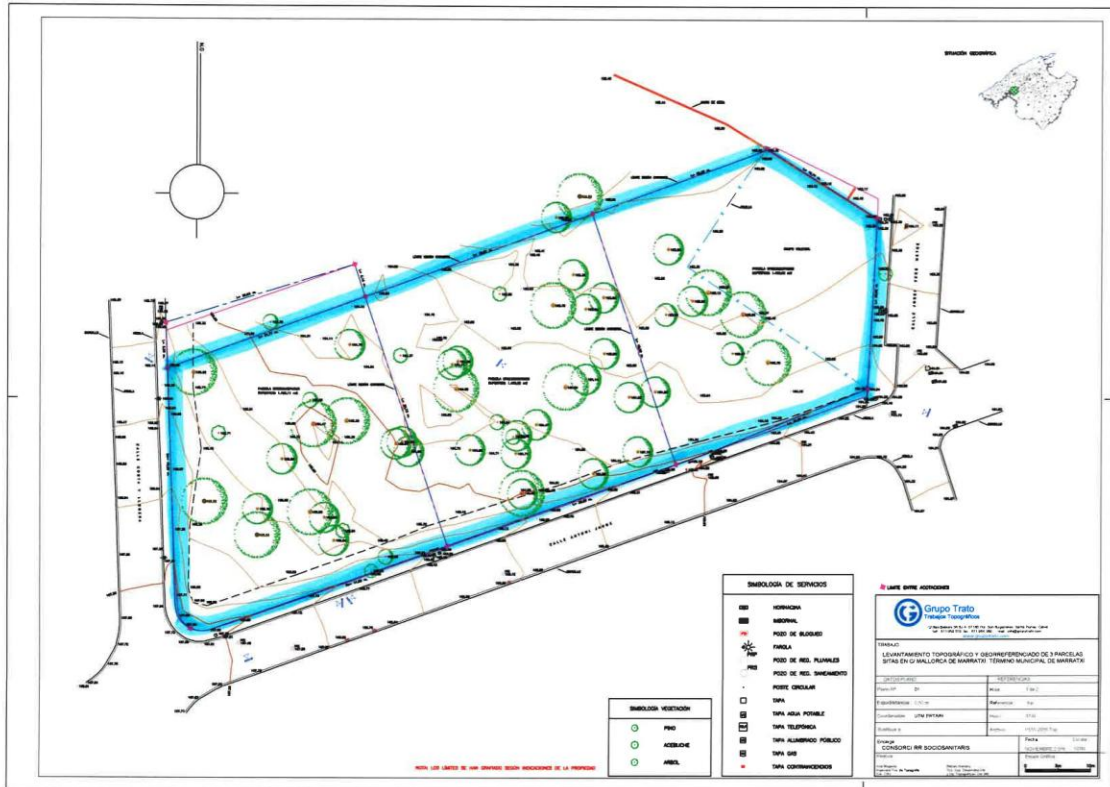
La línea de puntos que hay en el topográfico ¿que indican?. ¿A partir de ahí se deben hacer los retranqueos?

El lindero paralelo a la calle Antoni Jaume que limita con la zona bic ¿se puede considerar medianero o se debe retranquear la edificación los 5 mts?.

Los retranqueos se han de hacer desde la línea que delimita el solar (marcada en azul)

El edificio se ha de retranquear 5m en todo el perímetro.

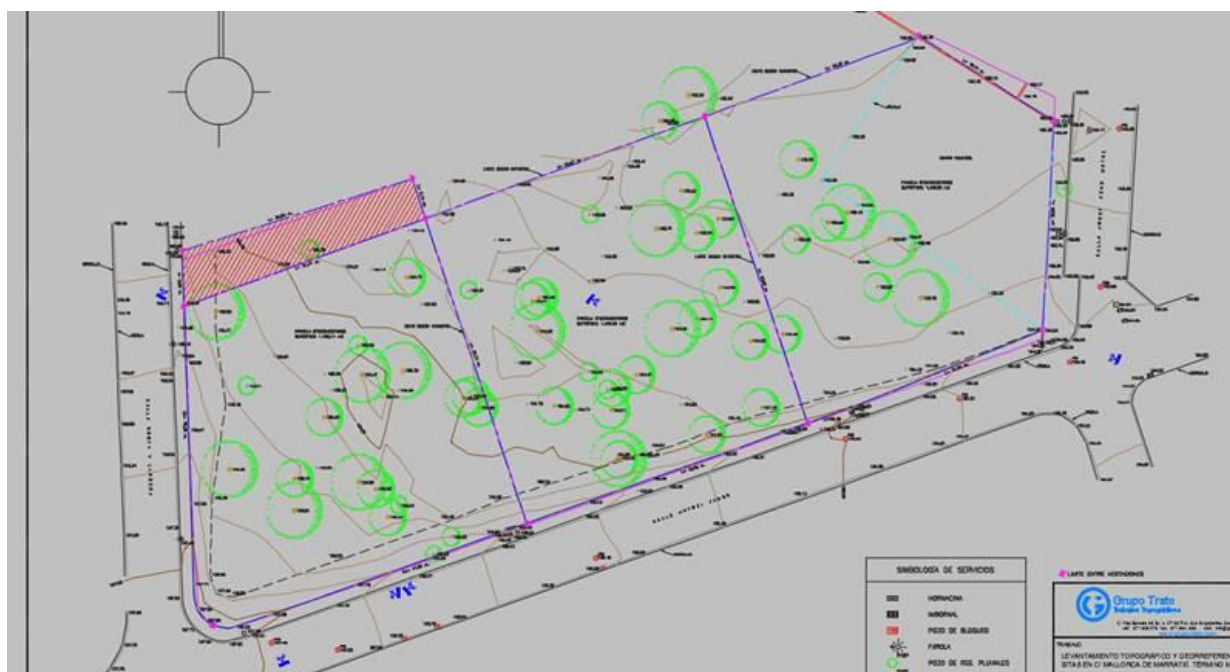
En el pdf ADJUNTO que la Organización nos ha distribuido, con respecto a Qué línea debemos marcar la separación: la exterior del bordillo, la interior del bordillo, o la interior de la acera, es decir, la línea azul de

parcela?. En el linde posterior con la parcela adyacente, ¿es correcto si entendemos que la distancia se mediría con respecto a l l inde entre ambas?

2) Con respecto a la separación entre volúmenes: supongamos que tenemos una PB de 5 metros de altura y una P1 de 3. ¿es correcto si entendemos que los 2/3 deberíamos aplicarlos a una altura de 8m?

La distancia de retranqueo o de separación a linderos se mide desde el límite de parcela, se entiende que la acera y el bordillo ya forman parte del vial. En cualquier caso en el espacio de retranqueo no se permiten construcciones ni obras excepto cornisas de cubierta de 50 cm máximo.

La altura máxima corresponde a la existente entre el nivel de pavimento de planta baja hasta intradós de forjado de planta piso 1.
